Expediente: **056070408852**
Radicado: **RE-05489-2023**
Sede: **REGIONAL VALLES**
Dependencia: **DIRECCIÓN REGIONAL VALLES**
Tipo Documental: **RESOLUCIONES**
Fecha: **29/12/2023** Hora: **11:58:46** Folios: **9**

POR MEDIO DE LA CUAL SE RENUEVA UN PERMISO DE VERTIMIENTOS Y SE ADOPTAN OTRAS DETERMINACIONES

6. Que funcionarios de la Corporación realizaron revisión del radicado precitado, generándose el informe técnico **IT-08908-2023 del 29 de diciembre de 2023**, en el cual se observa y concluye lo siguiente:

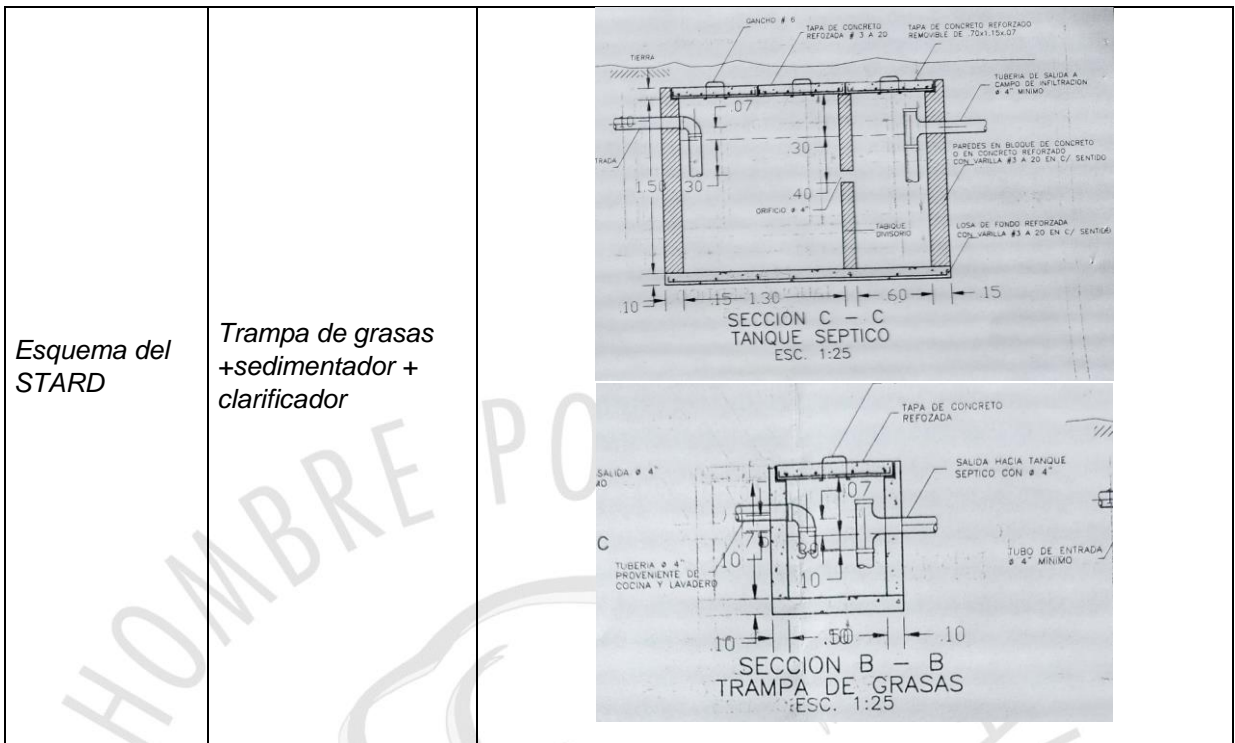
Revisión RAS:

<p>Artículo 49 Resolución 799/2021 Trampa de grasas</p>	<p>Observación</p>
<p>Las trampas de grasa deben localizarse lo más cerca posible de la fuente de agua residual con grasas (generalmente la cocina), y aguas arriba del tanque séptico o de cualquier otra unidad que requiera este dispositivo, para prevenir problemas de obstrucción, adherencias, acumulaciones en las unidades de tratamiento y malos olores.</p>	<p>Cumple, ya que la trampa de grasas se ubica cerca de la vivienda, sin embargo, no sería necesaria toda vez que no se tiene con zona de preparación de comidas.</p>
<p>1. El volumen de la trampa de grasa se calculará para un período de retención mínimo de 2,5 minutos.</p>	<p>No Cumple, sin embargo, ya que la trampa está instalada y es usada por dos personas al día, se le realizara un mantenimiento más regular.</p>
<p>2. La relación largo-ancho del área superficial de la trampa de grasa deberá estar comprendida entre 1:1 a 3:1, dependiendo de su geometría.</p>	<p>Cumple, toda vez que la relación de forma es de 1:1 (0.50:0.50)</p>

<p>3. La profundidad útil deberá ser acorde con el volumen calculado partiendo de una altura útil mínima de 0,35 m.</p>	<p>Cumple, toda vez que la altura mínima propuesta es de 0.75 m.</p>

<p>Artículo 50 Resolución 799/2021 Tanque séptico</p>	<p>Observación</p>
<p>1. El tiempo de retención hidráulica debe estar entre 12 a 24 horas.</p>	<p>No Cumple, sin embargo, ya que el TS está instalado y es usado por dos personas al día, se le realizara un mantenimiento más regular.</p>
<p>2. Para tanques sépticos rectangulares, la relación entre el largo-ancho será como mínimo de 2:1 y como máximo de 5:1. Cuando se utilicen otras formas geométricas; deberá justificarse el diseño hidráulico correspondiente.</p>	<p>Cumple ya que la relación entre largo y el ancho es de 2.5:1.</p>

Artículo 50 Resolución 799/2021 Tanque séptico			Observación
3. El tanque séptico deberá constar como mínimo de dos cámaras; el volumen de la primera cámara deberá ser igual a 2/3 del total del volumen.			No cumple, sin embargo, el sistema está construido, en funcionamiento y es usado por dos personas al día, por lo que el TS tiene 2 compartimientos que cumplen con su función, pero se le realizara un mantenimiento más regular.

4. La profundidad útil debe estar entre los valores mínimos y máximos dados en la Tabla 25. Profundidad útil de acuerdo con el volumen útil obtenido.			Cumple. Porque tiene una profundidad útil de 1.2 m.
Volumen útil (m ³)	Profundidad útil mínima (m)	Profundidad útil máxima (m)	
Hasta 6	1,2	2,2	
De 6 a 10	1,5	2,5	
Más de 10	1,8	2,8

5. Se debe diseñar de tal manera que se facilite su inspección y mantenimiento.			Cumple, ya que el sistema ya está instalado en el lugar y es fácil el acceso.

6. Se debe contar con un dispositivo para la evacuación de gases.			No cumple. Sin embargo, como es utilizado por 2 personas al día, no se requiere por el bajo caudal que maneja.

7. Debe ubicarse aguas abajo de cualquier pozo o manantial destinado al abastecimiento de agua para consumo humano.			Cumple, ya que no se encuentra dentro de la ronda hídrica de alguna fuente.
Parágrafo 1°. Cuando los tanques sépticos sean utilizados en sistemas individuales de saneamiento, deberán ir acompañados de una trampa de grasas al inicio del tren de tratamiento y un filtro anaeróbico. En caso de ser necesario se deberá implementar un sistema de tratamiento complementario.			Cumple, ya que se tiene instalada una trampa de grasas.
Parágrafo 2°. Para el caso de tanques sépticos prefabricados, estos deben estar fabricados a partir de materiales con propiedades de resistencia química, de acuerdo con lo establecido en la Resolución 501 del 2017 o aquella que la modifique o sustituya. Así mismo deben tomarse precauciones cuando el nivel freático sea alto, para evitar que el tanque pueda flotar o ser desplazado cuando esté vacío.			NA

Artículo 175 Resolución 330/2017 FAFA	Observación
Los Fafa se construyen como una cámara anexa al final del pozo séptico o como una cámara independiente	CUMPLE
El lecho filtrante podrá estar constituido por un lecho en grava, con un volumen de 0.02 a 0.04m ³ , por cada 0.1 m ³ /día de aguas residuales domésticas que se van a tratar; también será posible emplear material filtrante plástico, utilizando la mitad del volumen anterior.	CUMPLE
